Bruxelles, 07/07/2023

IXELLES. Rue Faider, 83 - Maison Roosenboom
(= Classée comme monument)
SUIVI DE DOSSIER AYANT FAIT L'OBJET D'UN AVIS
CONFORME : Restitution de la terrasse arrière et des finitions
d'origine de la façade.

Avis de la CRMS

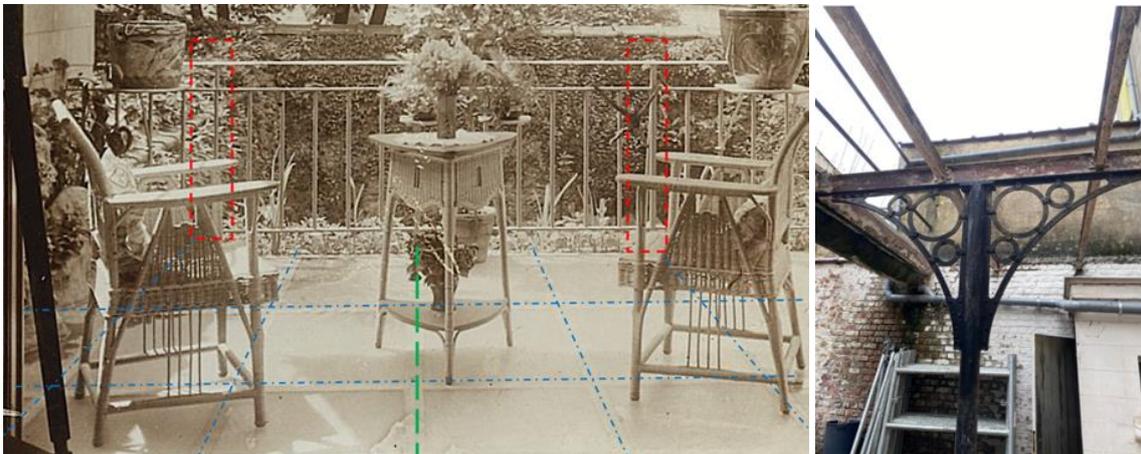
En cours de chantier, des découvertes ont été faites et des études ont été affinées. Cela permet de revoir certaines options validées par le permis 09/PFU/1780522 (délivré le 28/02/2022), à propos de la terrasse arrière et des finitions de façade.

À g. : photographie (entre 1937 et 1947) d'archives familiales retrouvée, avec la mise en évidence de la composition de la terrasse d'origine située au R+1. À dr. : éléments retrouvés lors du chantier (extr. du dossier de demande)

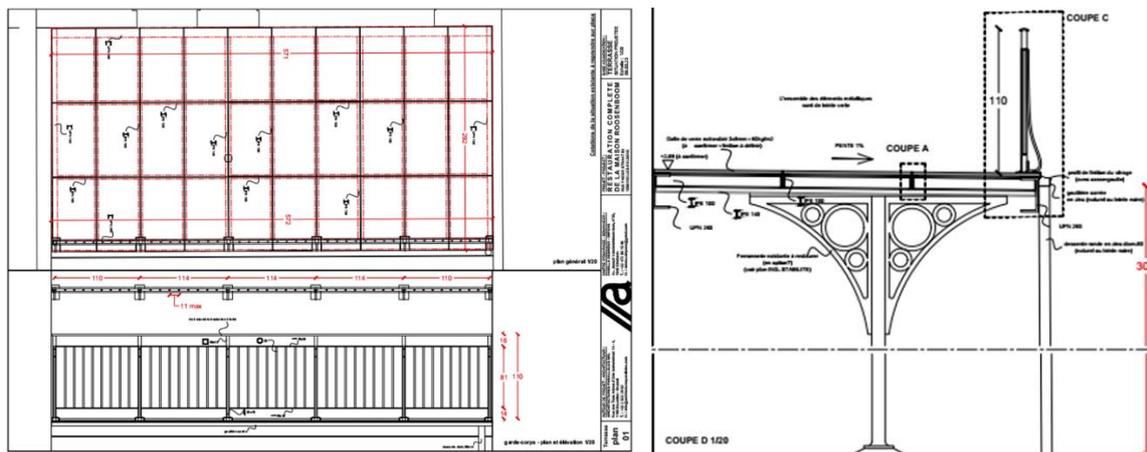
Le permis prévoyait la reconstruction à l'identique de la terrasse existante en briques de verre. Cette terrasse, bâtie à une date indéterminée dans la première moitié du 20^e siècle, était largement dégradée. Sans intérêt majeur, elle remplaçait la terrasse d'origine. La découverte récente de photographies d'archive, ainsi que l'étude des traces repérées sur place, ont permis de mettre en évidence les caractéristiques de la terrasse originelle, composée de dalles de verre sur poutrelles et bordée d'un garde-corps en acier. Il est demandé de la restituer.

La CRMS émet un avis favorable sur les demandes de restitution de la terrasse et des finitions en façade avant (et corniche arrière). En effet, le chantier en cours a été l'occasion d'approfondir les investigations et d'arriver à des propositions abouties et convaincantes, étayées par des détails relevés sur place, dans une démarche de restauration particulièrement soignée et réfléchie. Cela s'inscrit dans un projet global, parfaitement cohérent et qui vise à restaurer la maison dans son état d'origine, ce dont l'Assemblée se réjouit.
